Krycí list ZBV

Název a evidenční číslo Stavby: II/105 - Severní obchvat Jílového u Prahy, 5211521005 Číslo a název stavebního objektu/provozního souboru (SO/PS) SO 206 Dělicí stěna Radlík, km 0,080-0,395 vpravo Číslo a název podobjektu/rozpočtu:	Číslo SO/PS/ /číslo Změny SO/PS: 206/1	Číslo ZBV: 17.3
--	---	-------------------------------

Změnový list

Název a evidenční číslo Stavby: II/105 - Severní obchvat Jílového u Prahy, 5211521005	Číslo SO/PS / / číslo Změny SO/PS: 206/1	Číslo ZBV: 17.3
Název stavebního objektu/provozního souboru (SO/PS): Dělicí stěna Radlík, km 0,080-0,395 vpravo

PHS - SO 206, POHLED OD KOMUNIKACE

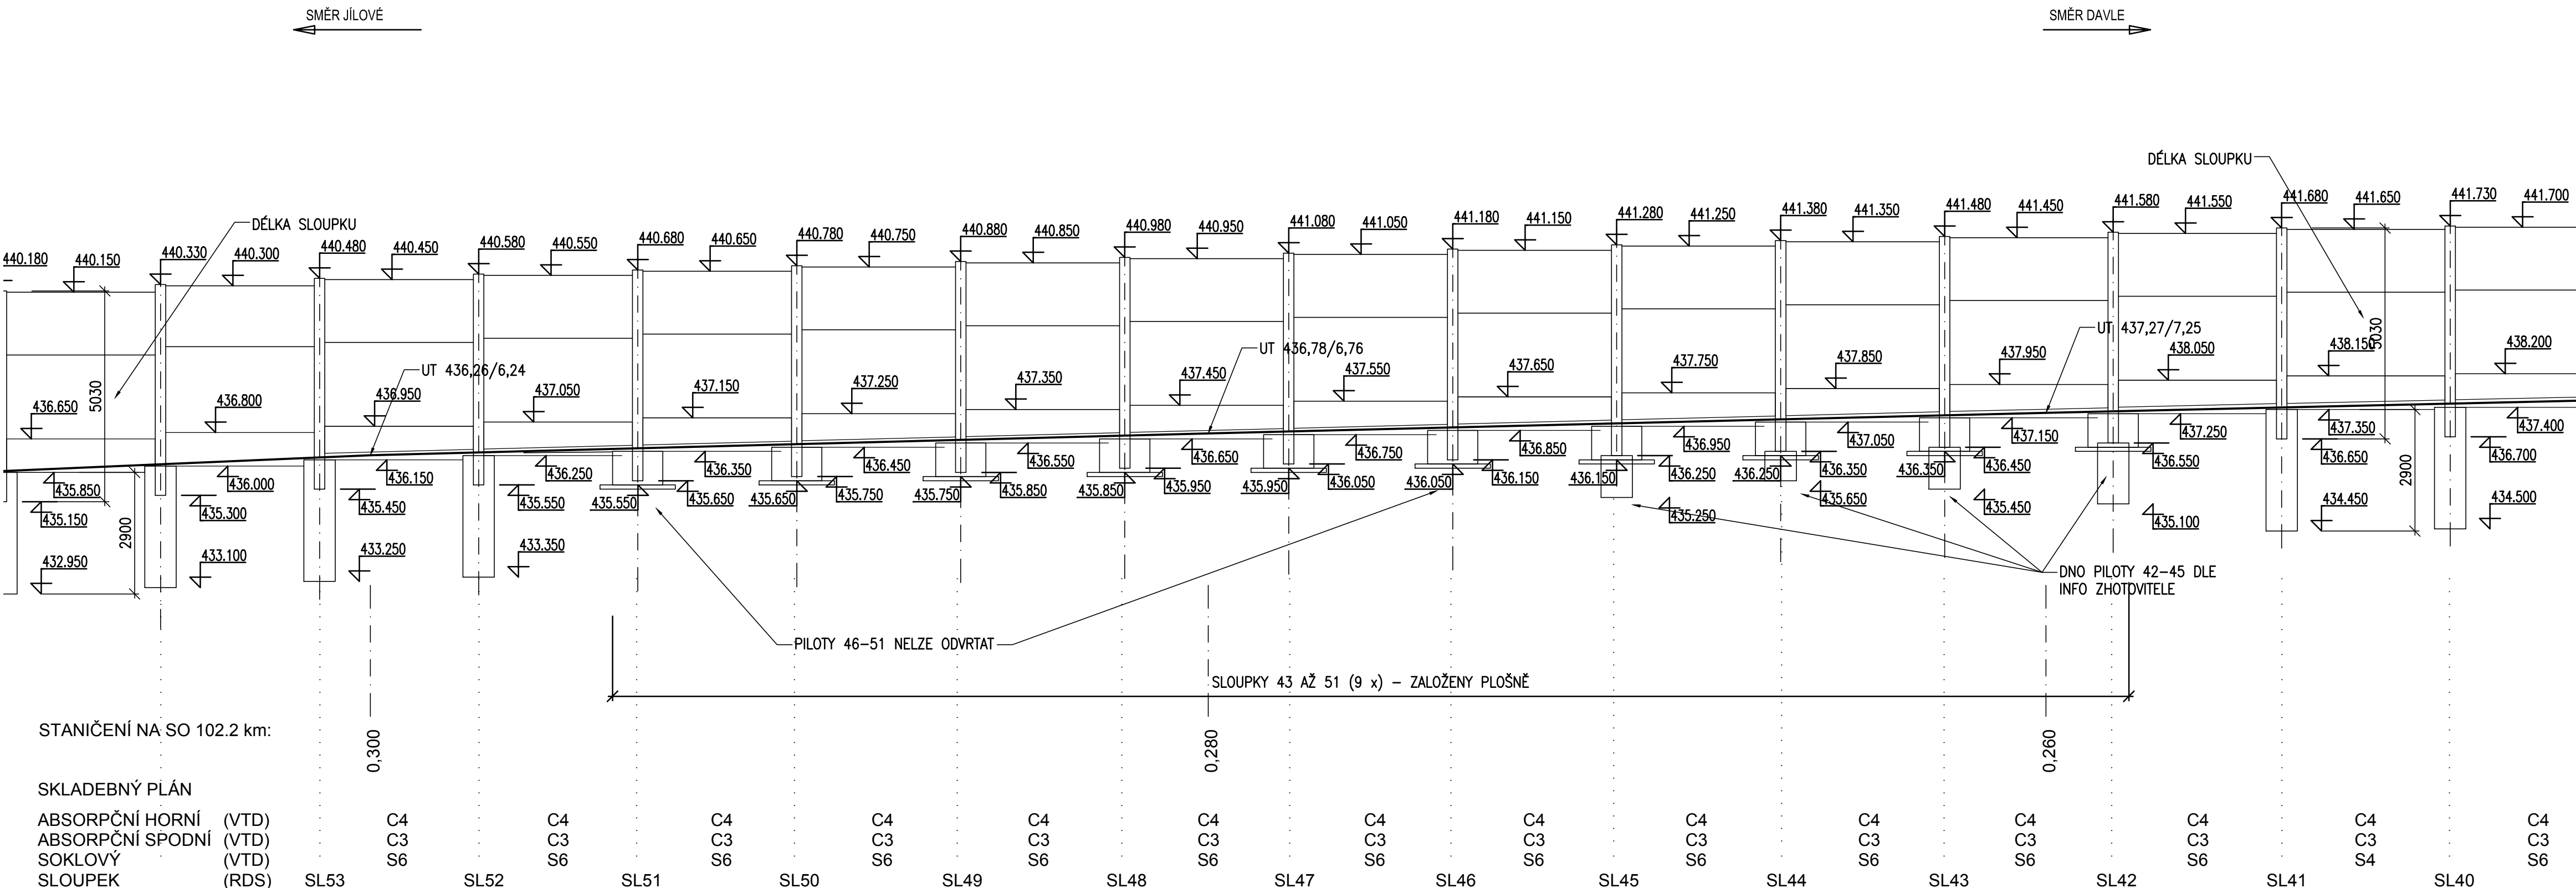
Změna a

a	Změna založení z hlubinného na plošné	12/2022	
označení změny	text změny - odůvodnění	datum	podpis

– plošné založení pod sloupy č. 46 až 51

- plošné založení v kombinaci s hlubinným založením na pilotách pod sloupy 42 až 45

- pilotové založení pod ostatními sloupy
